改善箇所説明図

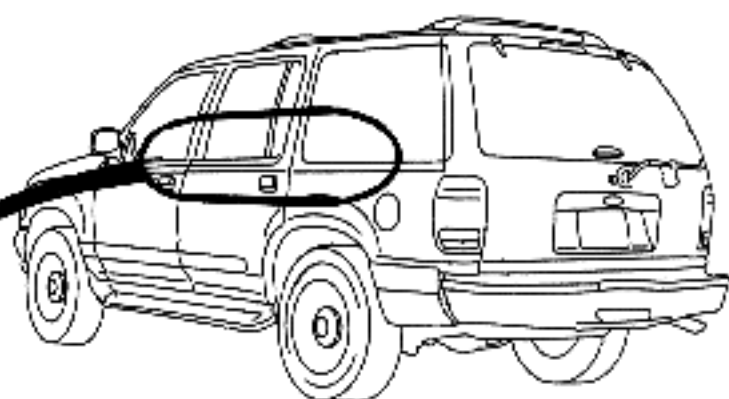
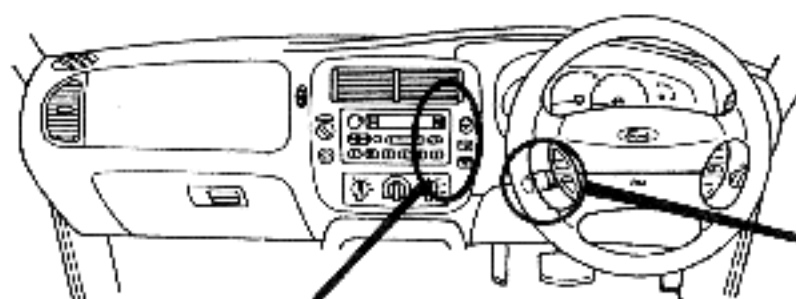
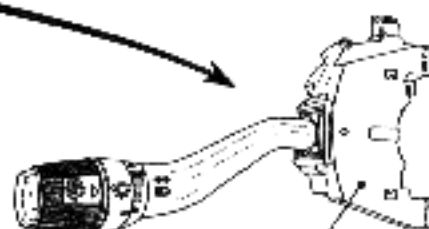
- ①窓ふき器の制御ユニットが不適切なため、そのままの状態で使用を続けると、当該制御ユニット内部での電気信号の授受が適切に行われないことがあり、最悪の場合、窓ふき器が作動しなくなるおそれがある。
- ②窓ふき器のスイッチ内部の電気接点の構造が不適切なため、そのままの状態で使用を続けると、当該電気接点に酸化物が堆積し、最悪の場合、窓ふき器のスイッチを操作しないのに、窓ふき器が作動するおそれがある。

- ①全車両、当該ユニットを対策品と交換する。
- ②全車両、当該スイッチを対策品と交換する。

対策完了後は、運転席ドア上部ヒンジ上面部に黄ペイントを塗布する。
